**GMINA KOŁOBRZEG**

GKO-III.271.20.2017

**Treść zapytania z wyjaśnieniem dotyczące zapisów  
Specyfikacji Istotnych Warunków Zamówienia**

*Dotyczy: postępowania na „Budowa Centrum Turystyki i Rekreacji Wodnej w Dźwirzynie” ogłoszonego dnia 31.08.2017 r. w Biuletynie Zamówień Publicznych pod nr 580816-N-2017*

rys. 1. Lokalizacja odbojnic

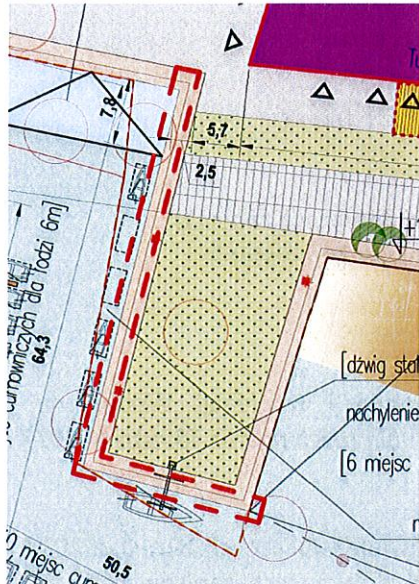
5. Na których odcinkach nabrzeży przewiduje się montaż odbojnic?

Montaż odbojnic przewidziany jest na nabrzeżach pirsu z żurawiem; zachodnim i południowym.

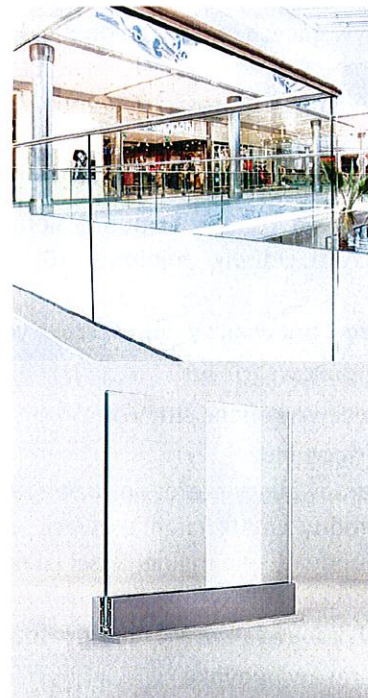
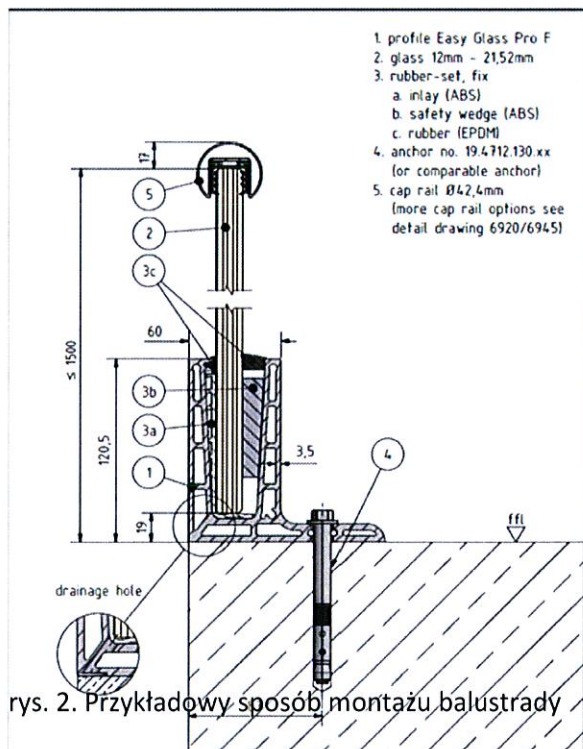
6. Wykonawca zwraca się z prośbą o podanie parametrów technicznych oraz przykładowego rozwiązania balustrad na tarasie widokowym.

Balustrady – zgodne z załączonymi w PFU wizualizacjami oraz zdjęciami – wysokość minimum 110cm, szkło hartowane, laminowane foliami niehigroskopijnymi,
